Mission régionale d'autorité environnementale  
Provence-Alpes-Côte d'Azur

**Avis de la Mission Régionale  
d'Autorité environnementale  
de Provence-Alpes-Côte d'Azur  
sur le projet de construction d'une école élémentaire  
à Roquefort-les-Pins (06)**

n° MRAe – 2020-2513 / 2020-

Figure 3: Plan de masse du projet – Source : étude d'impact - page 437

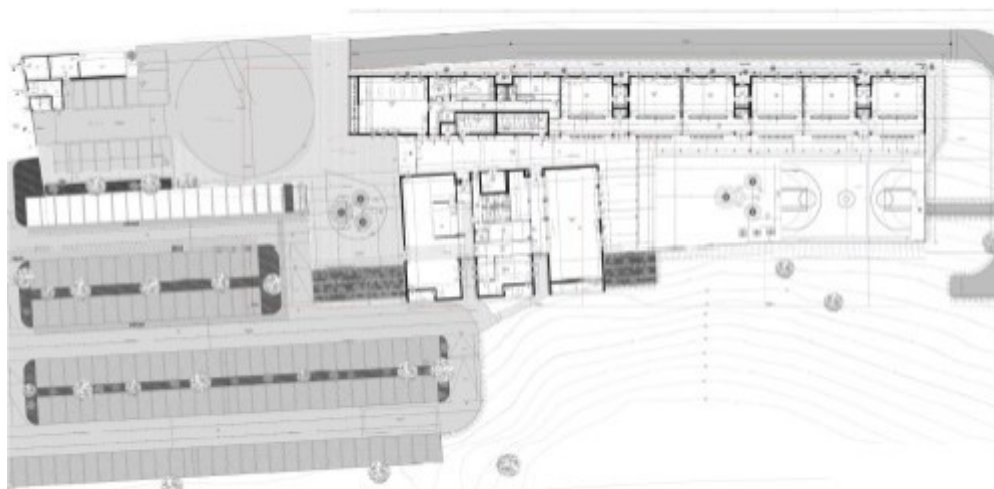
Aucune solution d'évitement ou de réduction significative des impacts du parking (imperméabilisation, artificialisation, bruit qualité de l'air liés au trafic routier) n'est proposée dans les différentes variantes étudiées, notamment au regard de l'emprise du parking de 153 places qui représente

45 % de la surface totale d'emprise du projet. Considérant l'utilisation potentielle du parking, à savoir ponctuellement lors de la dépose et de la récupération des écoliers, la taille proposée pour le parking paraît disproportionnée.

Le parc de stationnement prévoit ainsi cinq fois plus de capacité que le règlement du PLU qui prévoit au minimum 5 places par classe (article UE12). Des solutions alternatives comme une dépose minute et le développement des modes « actifs » (marche, vélos) auraient permis une diminution de l'emprise du parking et de la surface imperméabilisée induite.

**Recommandation 1: Mieux justifier le scénario choisi et présenter une analyse de variantes de conception du projet qui prenne en compte les incidences sur les déplacements et les effets d'emprise du parking.**

Figure 5: Roquefort les Pins (atlas SRCE)

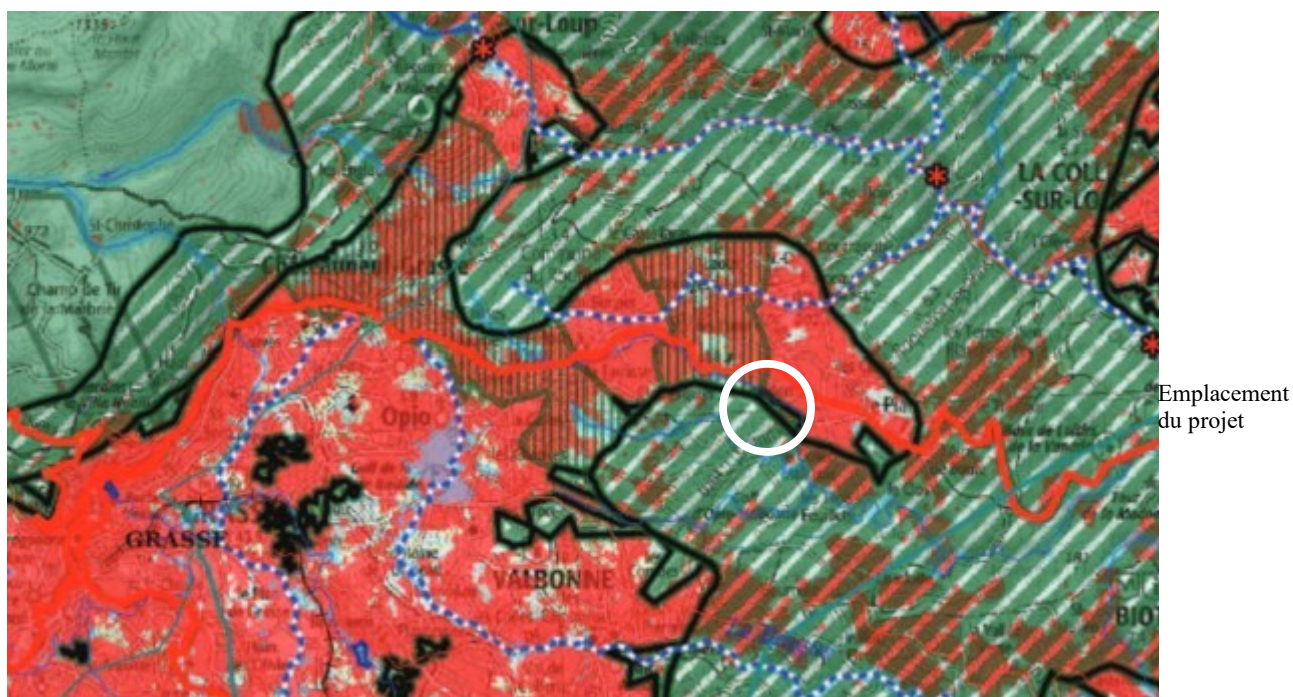
L'étude indique, page 300, que « l'aire du projet n'est située dans aucun zonage défini par le SRCE ». Cette affirmation est erronée car plus de la moitié du projet se situe, au regard du schéma régional de cohérence écologique (SRCE) dans un réservoir de biodiversité avec recherche de remise en état de la trame verte. L'étude indique également, page 384, que « le site d'étude est peu propice à la réalisation de cycles biologiques complets des espèces faunistiques. Des espèces à forte patrimonialité peuvent emprunter néanmoins le site ne présente pas d'enjeux forts pour les espèces l'utilisant », alors que le site d'étude est situé dans un réservoir de biodiversité.

**Recommandation 3: Réaliser une analyse complémentaire des fonctionnalités écologiques du site et des espaces adjacents (vallon de Mardaric et espaces boisés au nord du site) pour analyser ensuite les incidences du projet sur la trame verte et bleue.**

Figure 6: Trame verte et bleue du PLU (commune de Roquefort-les-Pins)

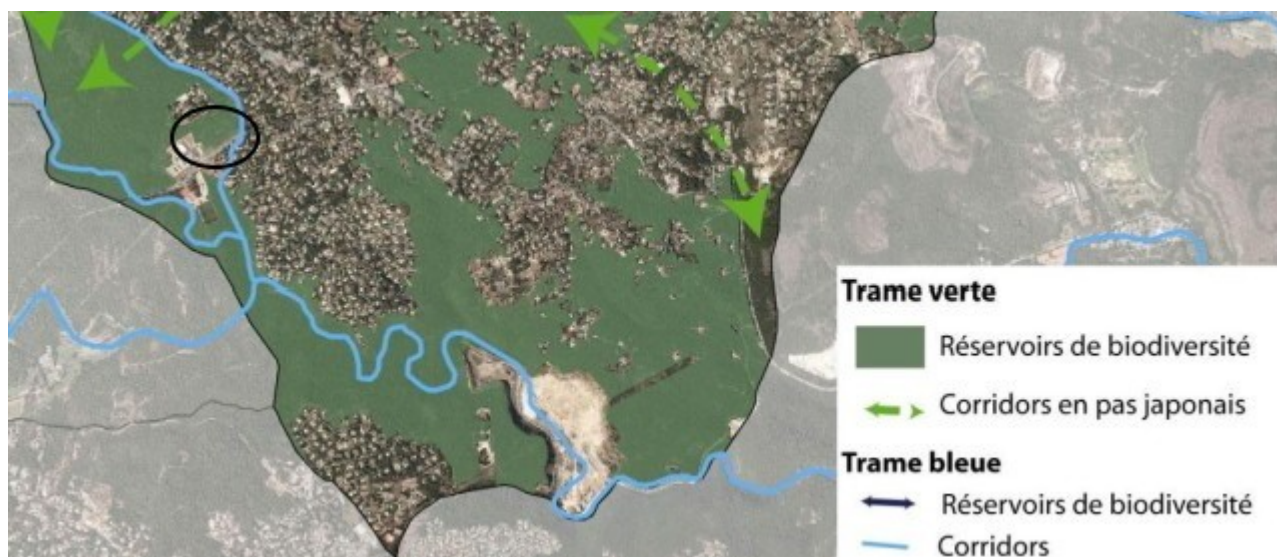
De plus, la carte de la trame verte et bleue locale présentée page 303 est incomplète au regard de la carte présente dans le plan local d'urbanisme de la ville de Roquefort-les-Pins<sup>5</sup>. En effet, elle ne reprend que partiellement les réservoirs de biodiversité. La carte du PLU de la commune fait apparaître que le zone d'étude est située intégralement dans un réservoir de biodiversité.

Figure 7: Projet d'aire sanctuarisée – Source : étude d'impact, page 258 i

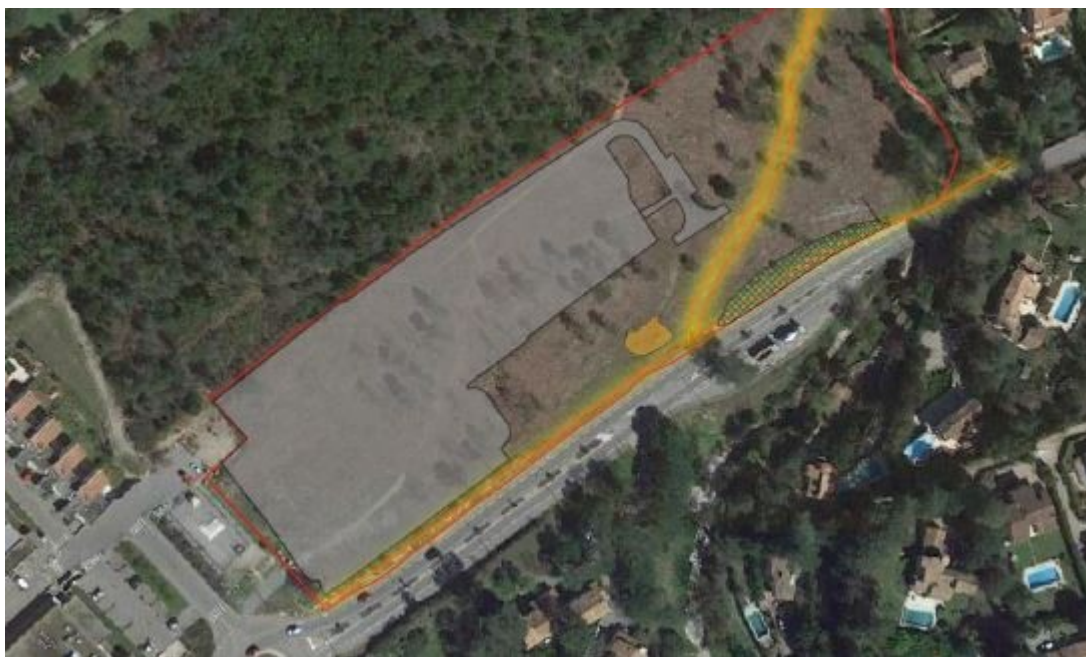
Le projet prévoit la mise en place et la gestion d'une aire sanctuarisée et aménagée en faveur de la biodiversité avec pour objectif de restaurer et maintenir des habitats favorables à quelques espèces pouvant être impactées indirectement par la fréquentation du projet d'aménagement. Cette aire est estimée à 1 hectare. Elle comprend une clôture le long de la route d'accès au projet, ainsi qu'un sentier balisé permettant de réguler l'accès des usagers. En revanche, le projet ne prévoit aucune mesure pour les espèces pouvant être directement impactées.

Figure 8: Plan de prévention des risques feux de forêt (Source : PLU de Roquefort-les-Pins)

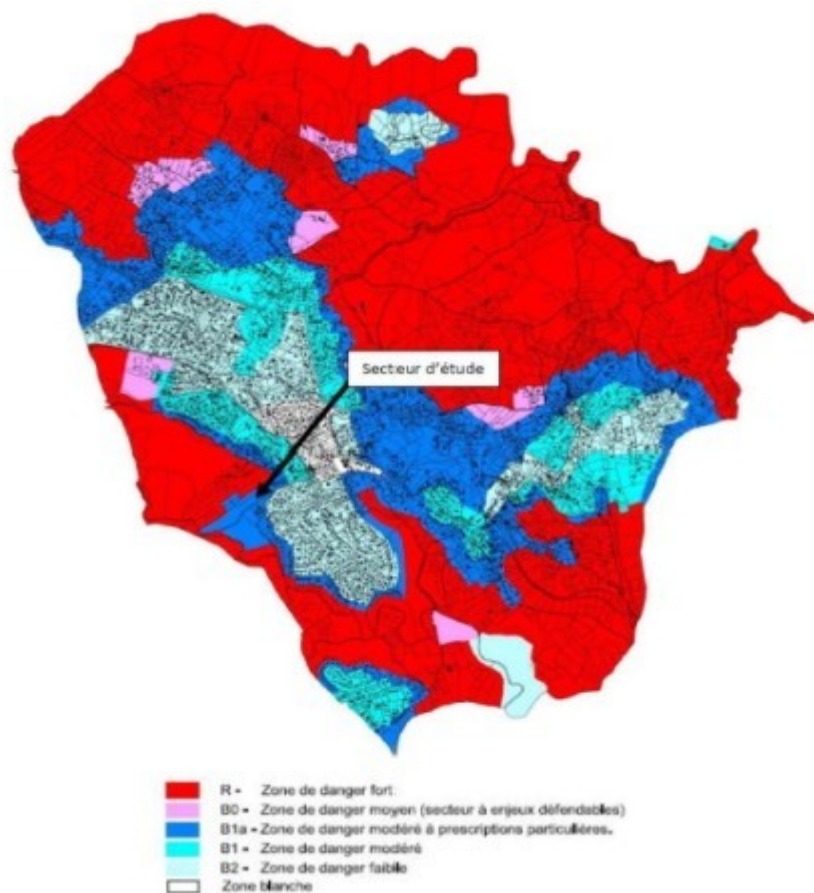
Le secteur d'étude se situe dans un espace favorable aux incendies de forêt, la zone du projet étant soumise à des aléas de feux de forêts modérés avec prescriptions, et en limite d'une zone soumise à des aléas forts de feu de forêt.

Le dossier précise, page 180, que « les enjeux vis-à-vis des feux de forêt sont considérés comme modérés-forts ». En revanche, le dossier ne présente pas de prescriptions de réduction de la vulnérabilité au risque de feu de forêt qui s'appliqueraient au projet, ni de proposition de mesure visant à éviter ou réduire le risque de vulnérabilité. Il ne fait pas non plus état du respect des préconisations du plan de prévention des risques « incendie de forêt ».

**Recommandation 4: Décrire les prescriptions de réduction de la vulnérabilité au risque de feu de forêt qui s'appliquent au projet et démontrer leur efficacité.**
